STADT ASCHERSLEBEN · Postfach 1355 · 06433 Aschersleben
Älteste Stadt Sachsen-Anhalts

**Bebauungsplan Nr. 07 "Windpark Quenstedt III westlich der B 180" in der Stadt Arnstein Harz
Stellungnahme gemäß § 4 Abs. 2 BauGB**

Eingang - Wohngebiet Einetal

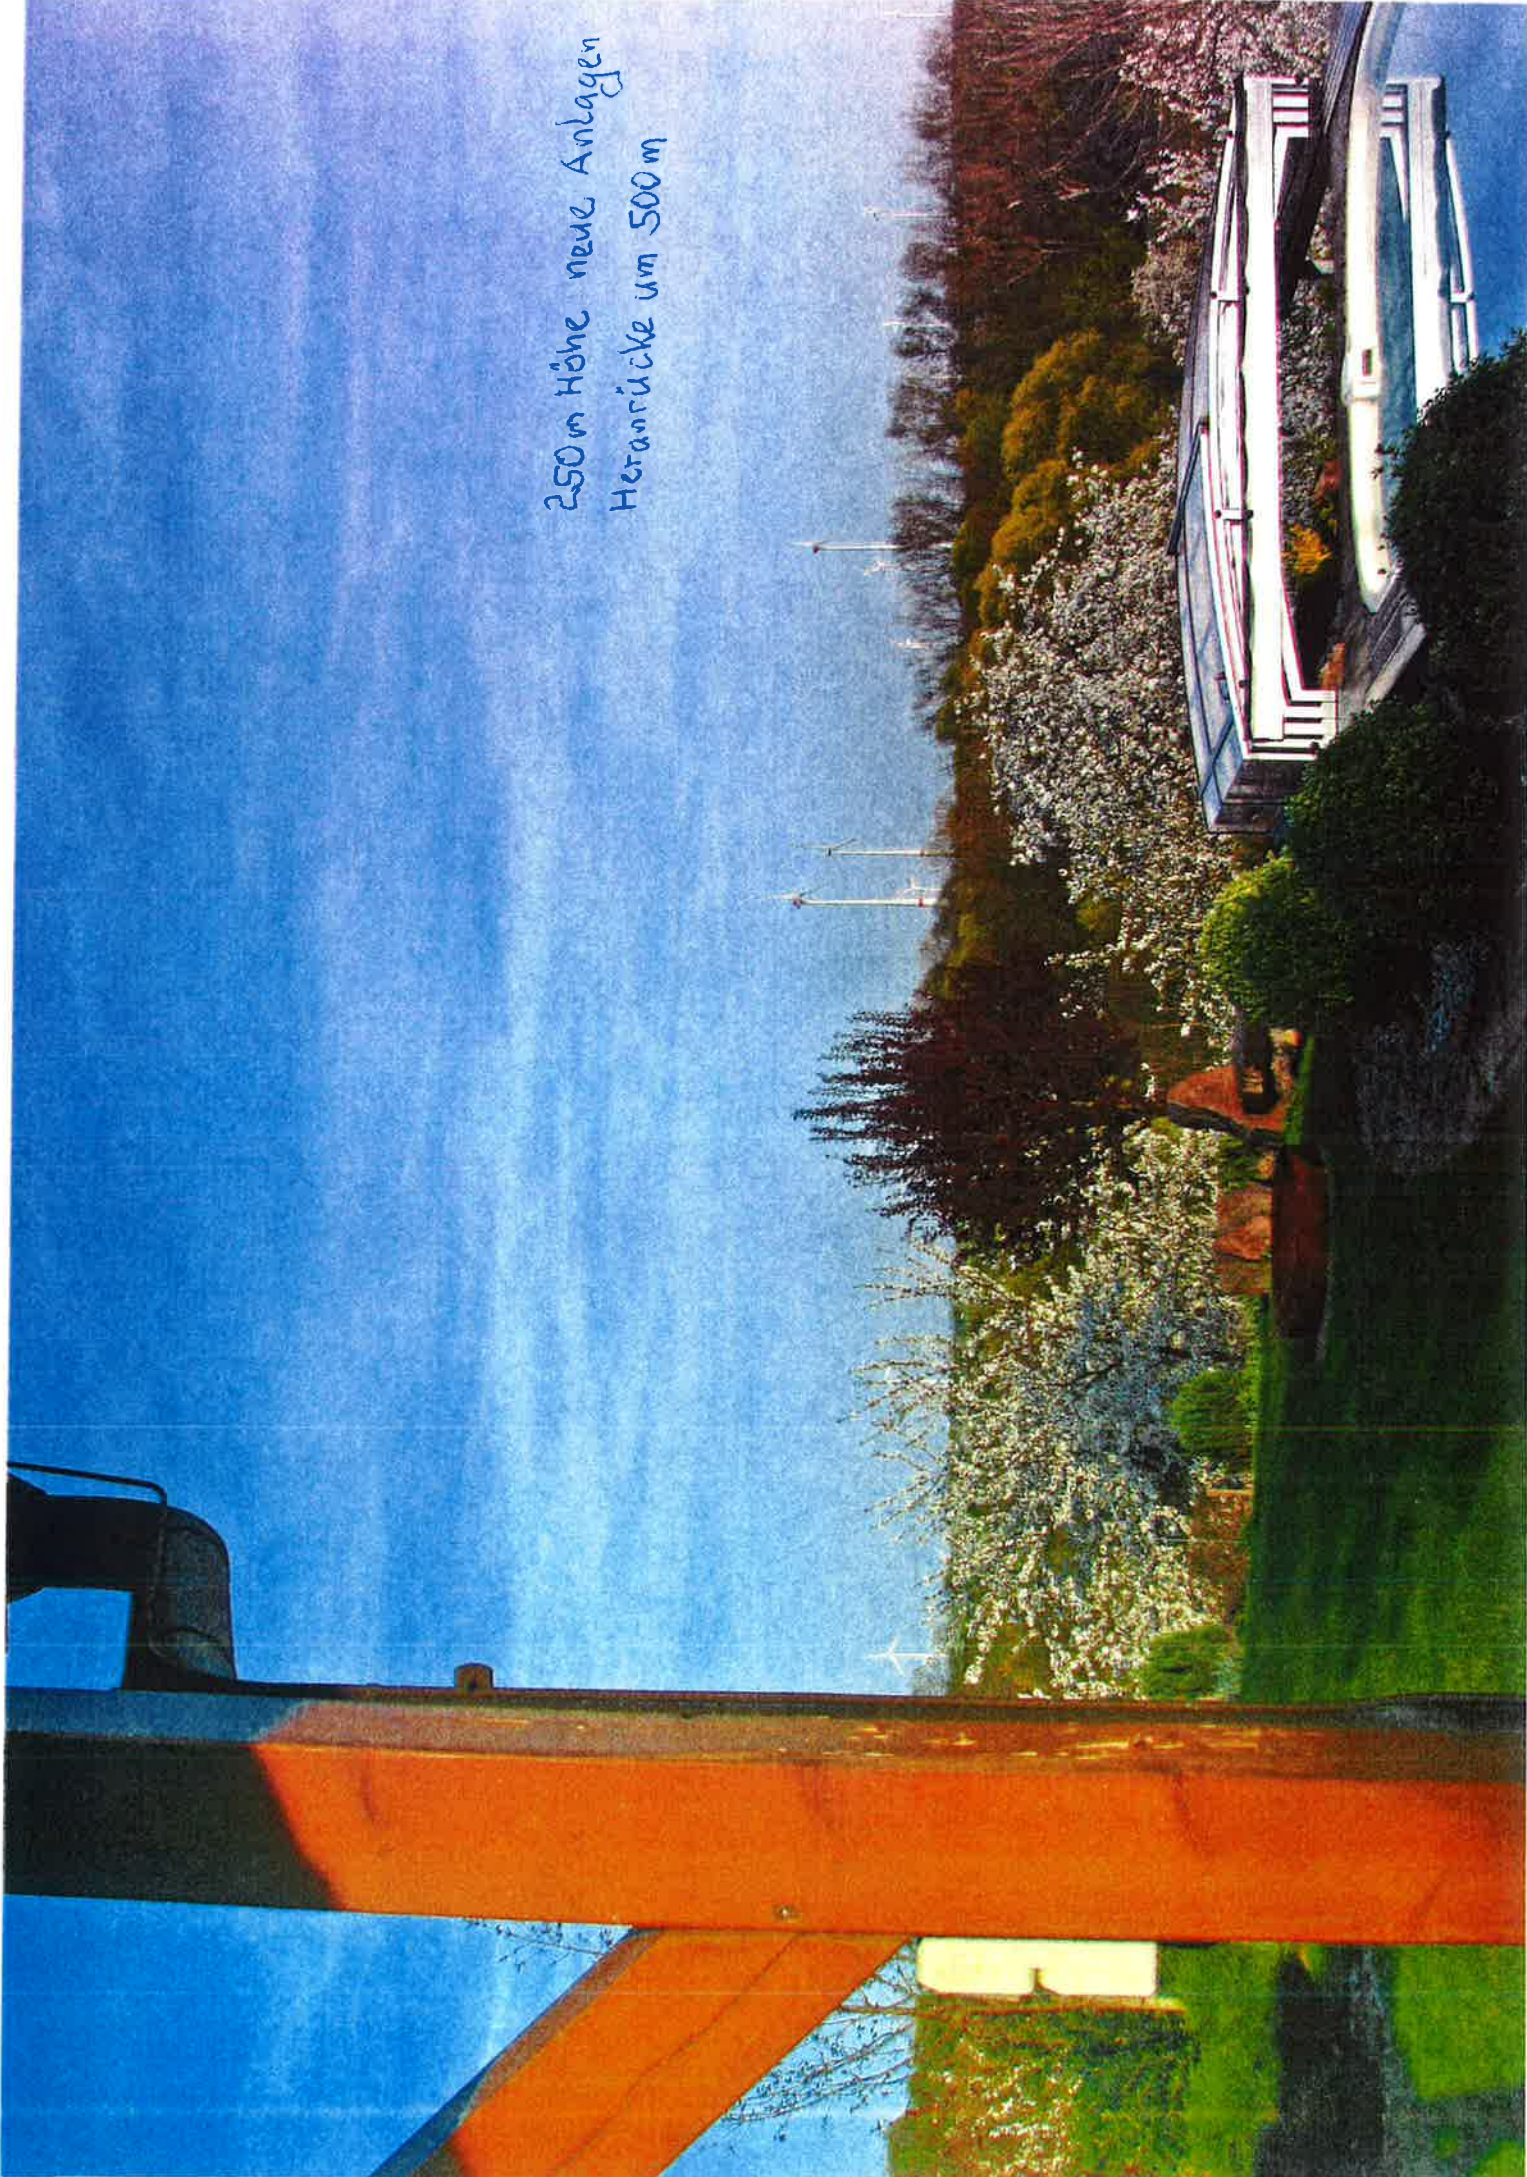
- Das beiliegendes Foto von letzter Woche vom Eingang des Wohngebietes Einetal in Westdorf mit den drei neuen WEA östlich der B 180 (2x185m, 1x199 m hoch) verdeutlicht die bereits vorhandene erhebliche Ortsbildbeeinträchtigung. Mit dem Heranrücken der Anlagen um 500 m mit einer Höhe von 250 m wird die Ortsbildbeeinträchtigung weiter erhöht.

Weitere Aufnahmen erfolgten von der östlichen Randlage des Wohngebietes „Einetal“ zu den vorhandenen Anlagen und zukünftigen Anlagestandort.

250m Höhe neue Anlagen
Heranrücke um 500m

B-PLANGEBIET
OF "WINDPARK GLENSTEDT"
HERANRÜCKEN DER ANLAGEN
UM 500 M
